Technical News Bulletin

Cham, 1 Dezember 2015

Austausch des FlexIS-Antriebs

Sicherheitseingang (STO) S1

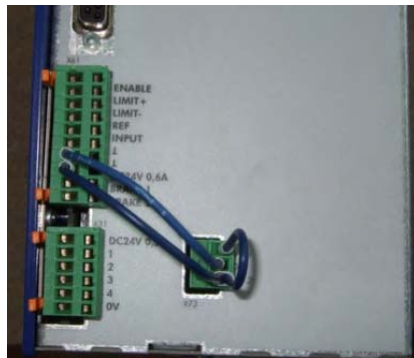
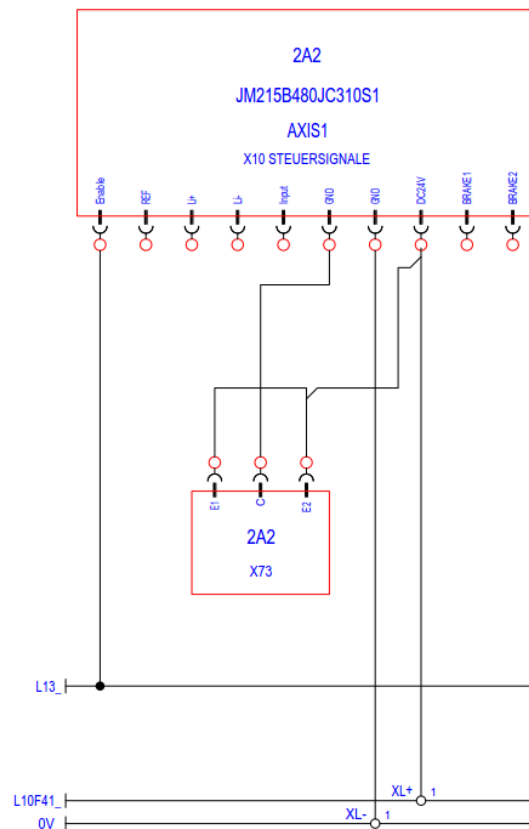
Alle neuen Antriebe verfügen über einen Sicherheitseingang für die sichere Deaktivierung des Antriebs (STO = Safe Torque Off). Dieser Sicherheitseingang war beim alten JetMove JM-215 (601-10146) nicht vorhanden.

Beim Ersetzen eines JetMove JM-215 (601-10146) durch ein neues Modell ist zusätzliche Verdrahtung erforderlich. Die sicheren Aktivierungseingänge müssen mit einer Spannung von 24 V versorgt werden.

Nachstehend ist dargestellt, wie Sie die sicheren Aktivierungseingänge verdrahten müssen. E1 und E2 müssen mit 24 V versorgt werden, die an der 24-V-Spannungsversorgung des Antriebs abgegriffen werden kann. Für C ist 0 V erforderlich; hier kann der Abgriff ebenfalls von der 0-V-Spannungsversorgung des Antriebs erfolgen.
